**DODATEK Č. 1**  
**KE SMLouvĚ O DÍLO**  
**uzavřené dne 2. 8. 2022**

Smluvní strany se dohodly, v souladu s ustanovením čl. XIII. Závěrečná ustanovení odst. 4, na uzavření tohoto dodatku č. 1 ke smlouvě o dílo (dále jen „smlouva“) na realizaci akce „Brno, Dobrovského 27 B – oprava 16 buněk včetně sociálních zařízení“ uzavřené mezi výše uvedenými smluvními stranami dne 2. 8. 2022. Tímto dodatkem č. 1 se smlouva mění následujícím způsobem:

OZNÁMENÍ ZMĚNY		číslo OZ:1	
Zhotovitel:	ELEKTRO-FLEXI s.r.o.		
Investor:	Armádní Servisní, příspěvková organizace	Datum: 18.10.2022	
Název akce: Smlouva č. U-222-00/22, OPRAVA STOUPAČEK , 16 BUNĚK VČ. STOUPAČEK, DOBROVSKÉHO 27b, BRNO			
Způsob odeslání / předání datum:	poštou <input type="checkbox"/>	e-mailem <input checked="" type="checkbox"/>	faxem <input type="checkbox"/> osobně <input type="checkbox"/>
Odkazy	na specifikaci:		
	na výkresy:		
	na rozpočtové podklady:	Změnový list č. 1	
	na jinou část smlouvy:		
<p><b>Předmět změny:</b> Narušení povrchových vrstev betonu, trhliny v podlaze.</p> <p><b>Popis a zdůvodnění změny:</b></p> <p>V bytových jednotkách po demontáži PVC byl vystaven protokol o vizuální kontrole a trasování, viz protokol

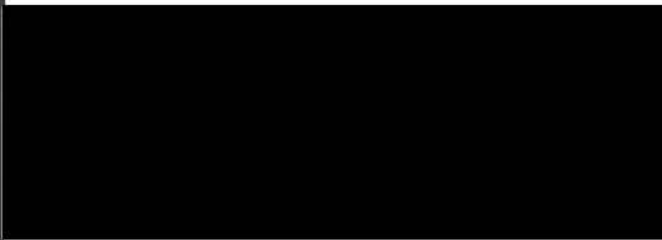
Změna 2: Vadné stávající podlahy pod pochozí vrstvou – narušená svrchní vrstva.

<b>ZMĚNOVÝ LIST</b>		číslo ZL: č. 1
Zhotovitel:		
Změnový list vystavil:		
Datum:	10-11-2022	
<b>Předmět změny:</b> Narušení povrchových vrstev betonu, trhliny v podlaze.		
<b>Popis a zdůvodnění změny:</b>		
V bytových jednotkách po demontáži PVC byl vystaven protokol o vizuální kontrole a trasování, viz protokol v příloze.

1. Vizuální kontrola odhalila trhliny od 0,1 – 0,5 mm (hodnoceno kartou s čarami různých šířek) tyto trhliny jsou vlasové až výrazné. Tyto trhliny nemají vliv ani nevyplívají z nosné části stropu.		
Návrh opravy:		
Pro opravu betonových podlah dle zjištěných skutečností navrhujeme – prořezání spár nad tl. 0,2 mm a použití epoxidových lepidel, popřípadě fosforečnanů.

2. V buňkách č. 8, 11, 82, 83 byla zjištěna narušená povrchová vrstva podlahy.		
Návrh opravy:		
Celoplošná oprava 4 obytných buněk odebráním části poškozené vrstvy podlahy a následné prolití 3cm samonivelační stěrky.		
Celková doba oprav z technologických postupů vytvrdnutí a celkové plochy oprav nivelační stěrkou je odhadovaná na 4 týdny. Doba vytvrdnutí této stěrky v 1mm je daná výrobcem v délce až 24h.		
Počet připojených listů specifikací:	Počet připojených výkresů:	
Cena méněprací bez DPH : Kč	Cena víceprací bez DPH : 93 770,17	
Výsledná cena změny bez DPH : 93 770,17	Nově sjednaná lhůta dokončení díla:  21.12.2022	
Veškeré práce budou splňovat podmínky smlouvy o dílo a budou provedeny ve stejné úrovni co do jakosti materiálů, provedení apod. tak, jak požaduje nebo předpokládá Dokumentace zakázky pro celé dílo.		
Podpis zmocněnce objednatele:	Podpis zmocněnce zhotovitele:

S navrženým řešením – odstranění nesoudržné vrstvy a její náhrada samonivelační stěrkou v tl. cca 3 cm souhlasíme.

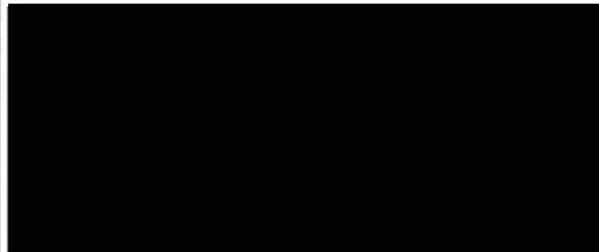
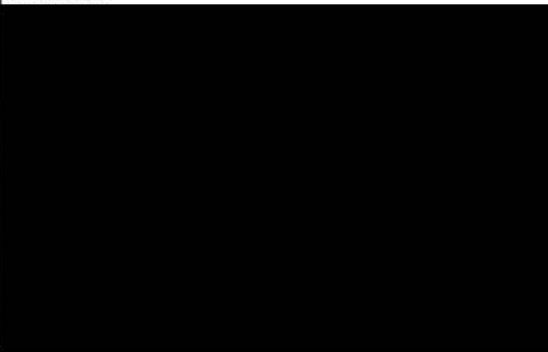
<b>ZMĚNOVÝ LIST</b>		číslo ZL: č. 3
Zhotovitel:		
Změnový list vystavil:		
Datum:	10-11-2022	
<b>Předmět změny:</b> Bourání stávajících zárubní		
<b>Popis a zdůvodnění změny:</b>		
V buňce č. 34 zůstává dle PD původní PVC v pokojích a dlažba v předsíni. Z důvodu zabránění poškození stávajícího PVC a dlažby při bourání zárubní se upouští od jejich výměny.		
Počet připojených listů specifikací:	Počet připojených výkresů:	
Cena méněprací bez DPH : 10 830,85 Kč	Cena víceprací bez DPH :	
Výsledná cena změny bez DPH : -10 830,85 Kč	Nově sjednaná lhůta dokončení díla:	
Veškeré práce budou splňovat podmínky smlouvy o dílo a budou provedeny ve stejné úrovni co do jakosti materiálů, provedení apod. tak, jak požaduje nebo předpokládá Dokumentace zakázky pro celé dílo.		
Podpis zmocněnce objednatele:	Podpis zmocněnce zhotovitele:

Podle pasportu buněk (v technické zprávě) a PD jsou podlahy v buňce č.34 ponechány pro svůj velmi dobrý stav. Změnový požadavek na ponechání zárubní s ohledem na jejich dobrý stav je hospodárný.

Za projektanta se vydává **SOUHLASNÉ** stanovisko.
